BESCHLUSSVORLAGE

UNIVERSITÄTSSTADT GARCHING.

Vorlage Nr.:	2-BV/079/2019
Status:	öffentlich
Geschäftsbereich:	Bauverwaltung
Datum:	28.08.2019
Verfasser:	Balzer Oliver

BPl. 171 Kommunikationszone, Anpassung der Planung zur Anordnung der TG-Rampen in den Quartieren WA19, 24, 26.

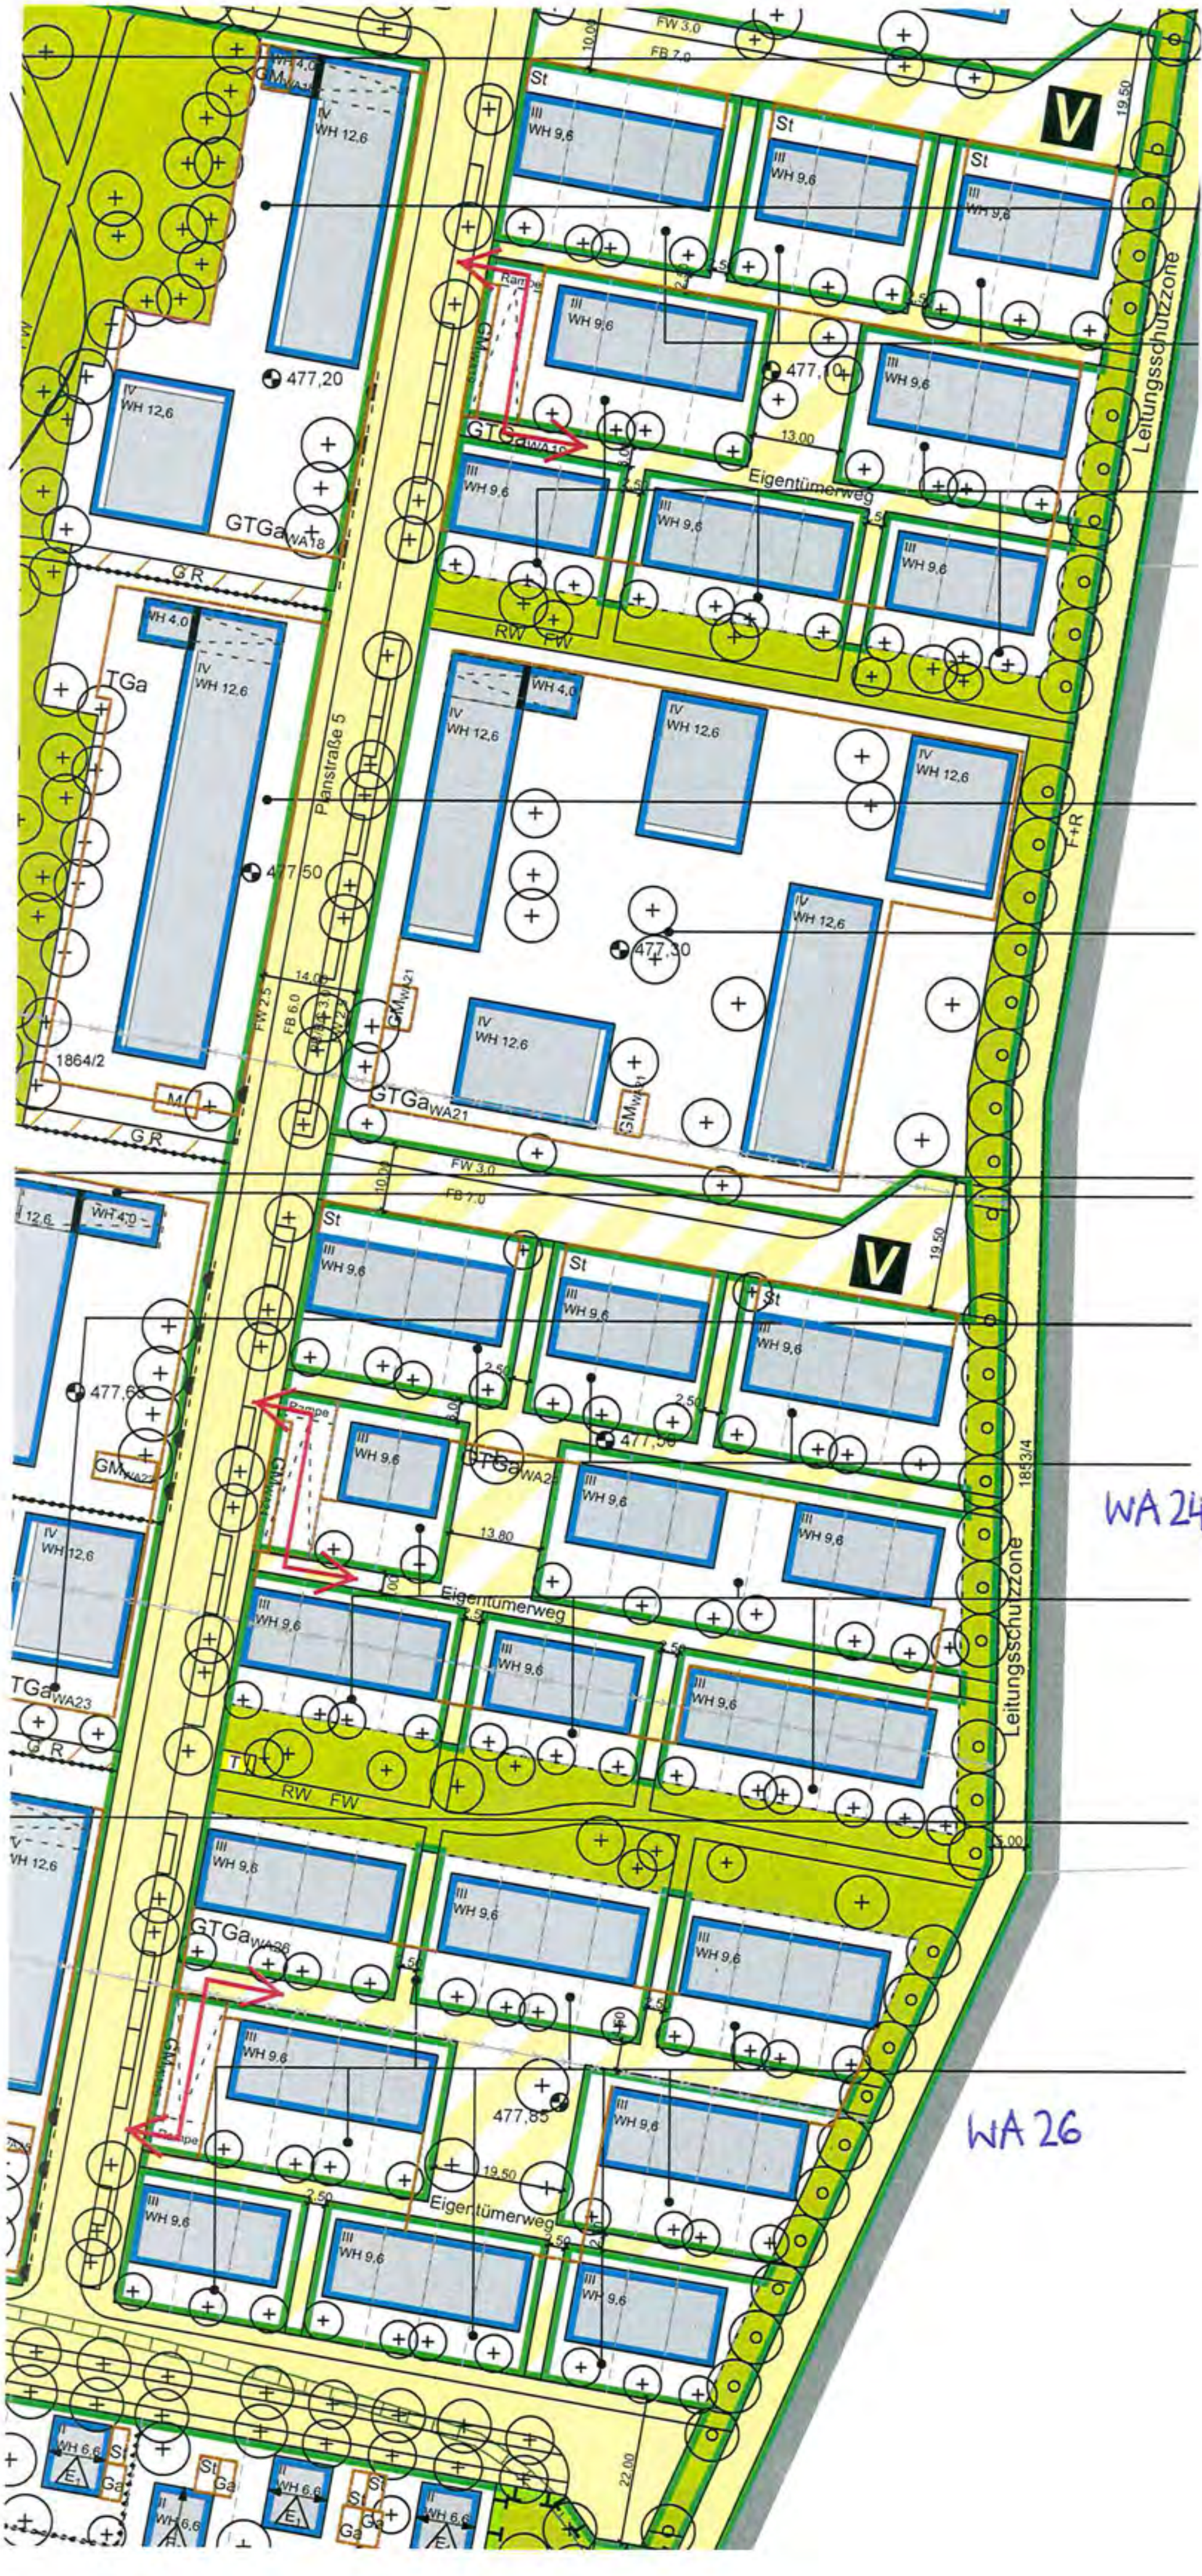
Gemäß der bisherigen Planung soll von Planstraße 5 soz. „S-förmig“ in die Tiefgaragen der o.g. Quartiere eingefahren werden. Dies bedeutet u.a. einen höheren Raumbedarf durch die beiden Radien der Einfahrt.

WA19, TG-Zufahrt senkrecht zur Planstraße

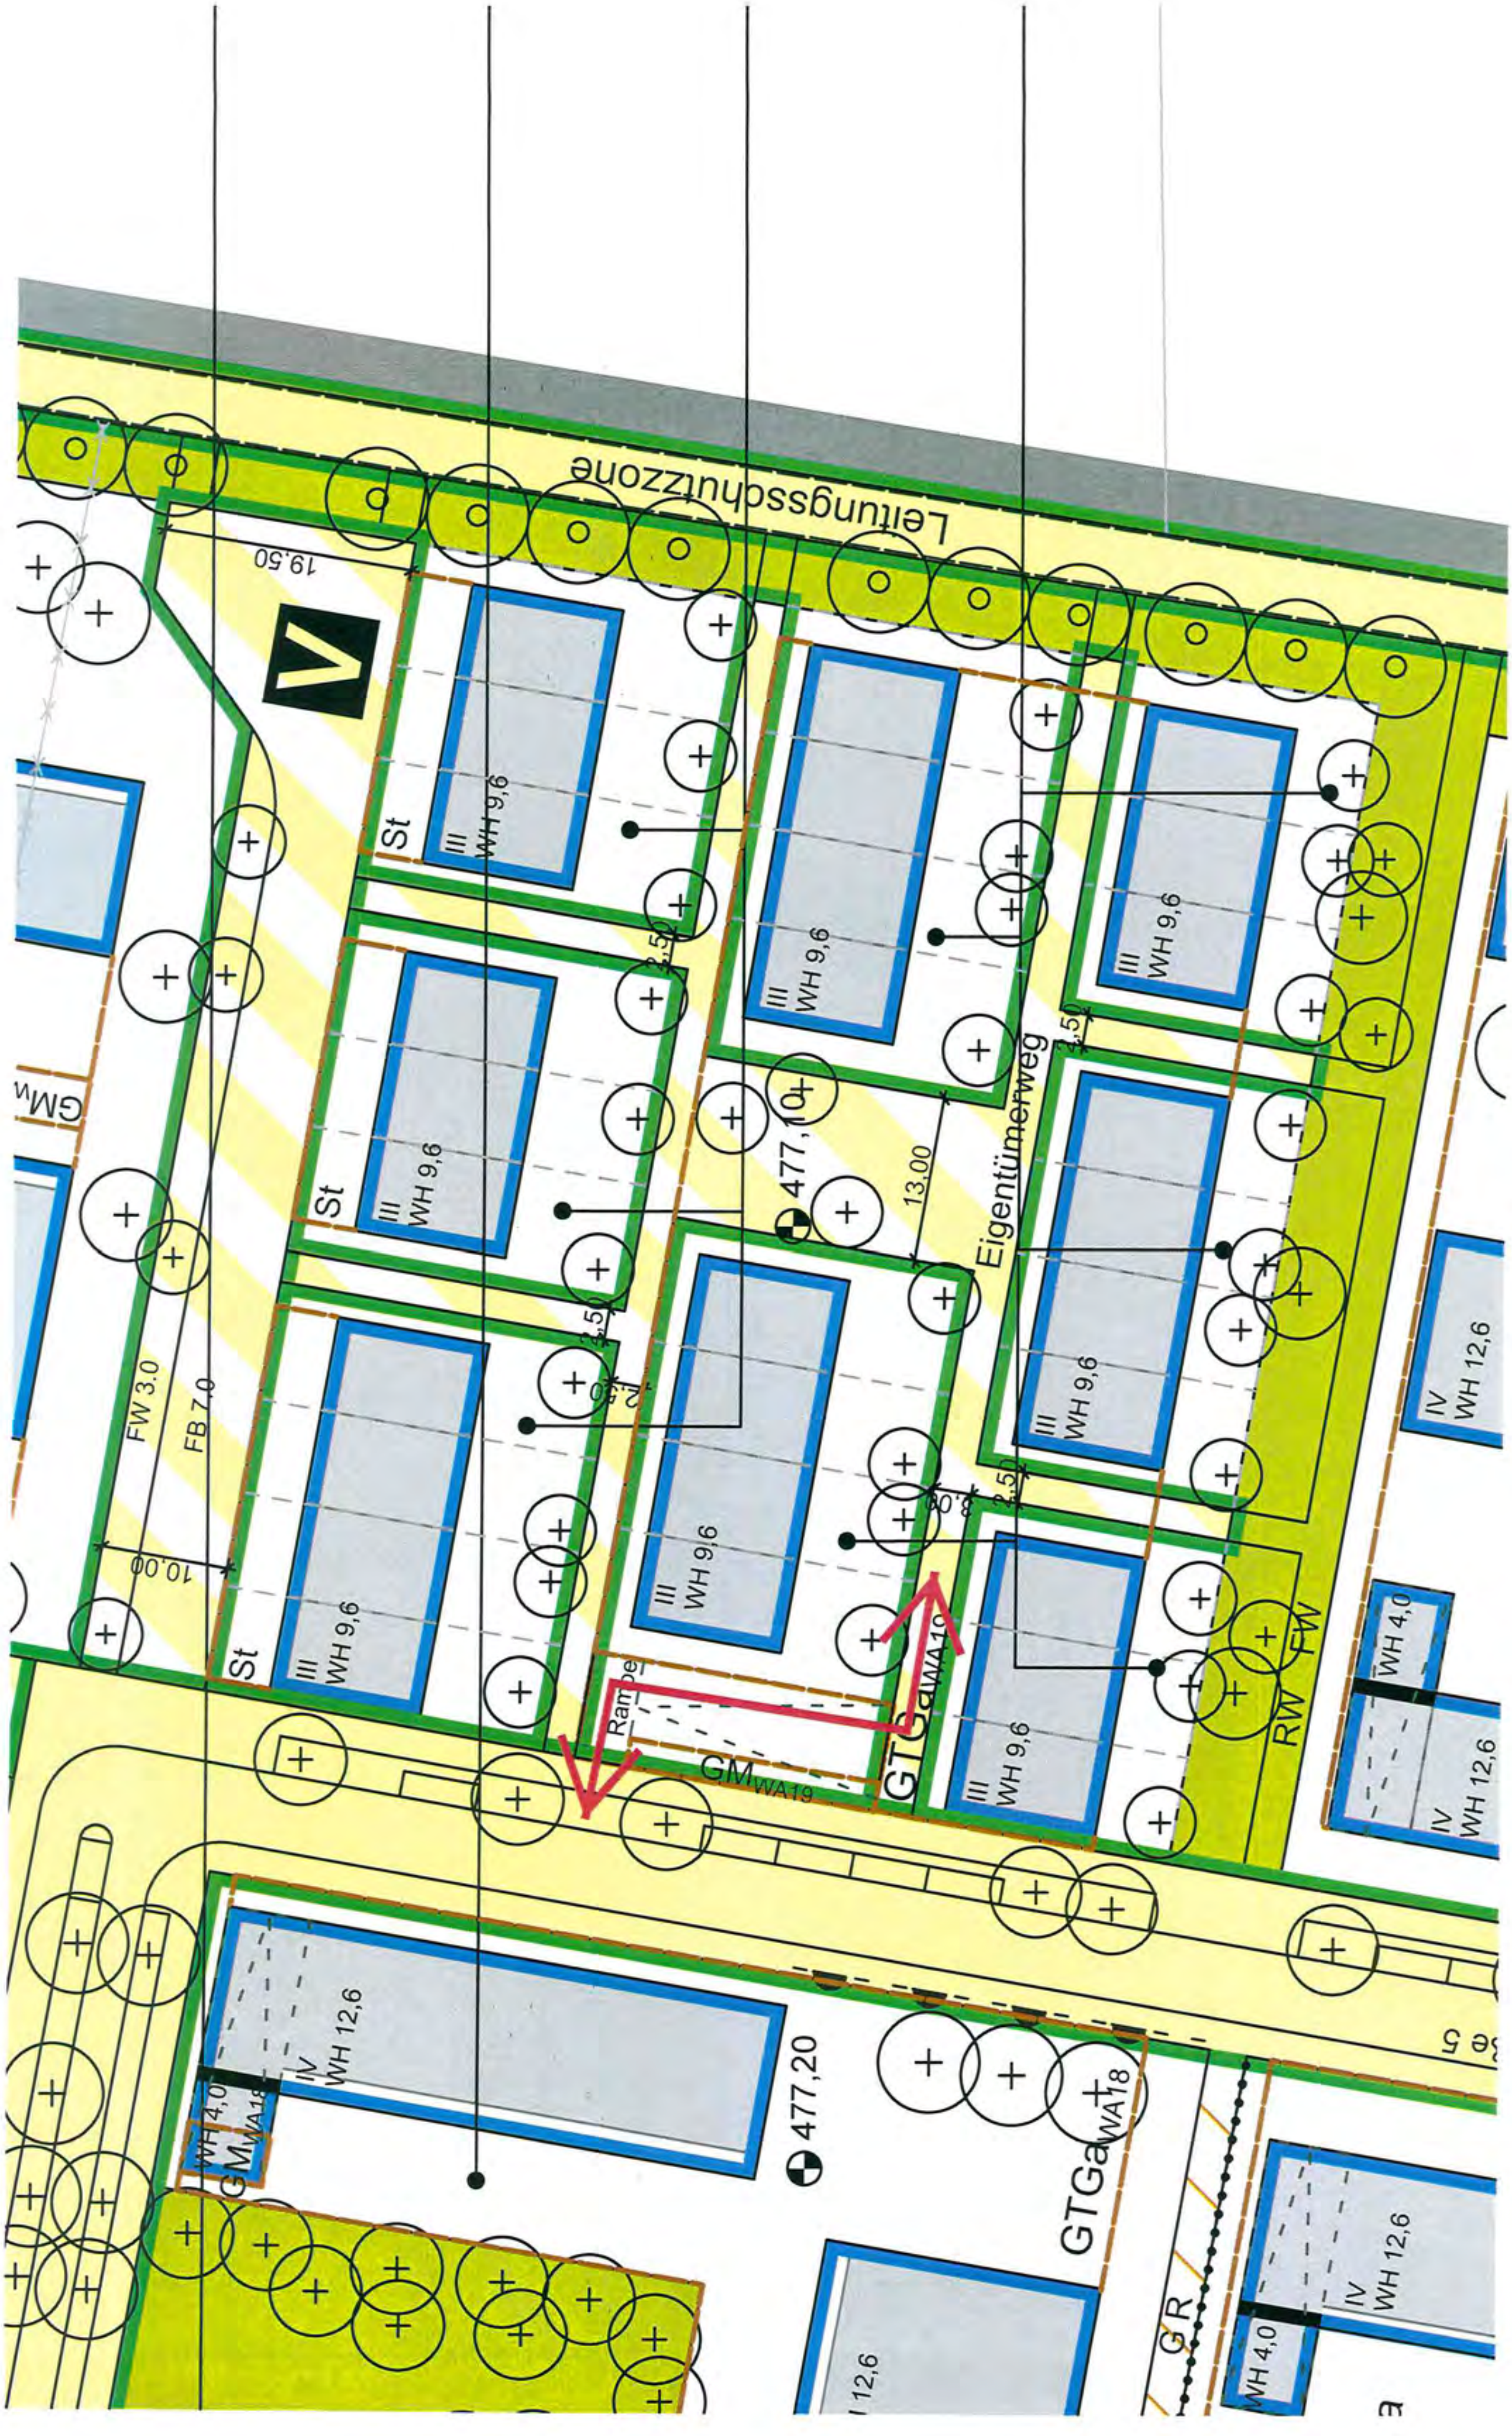
Eine mögliche Alternative in Form einer „geraden“ Anordnung der TG-Rampe im Bereich der mittleren Häuserzeilen scheidet aus Sicht der Verwaltung aus, da hier der Gartenbereich der angrenzenden mittleren Häuserzeile unverhältnismäßig beeinträchtigt würde.
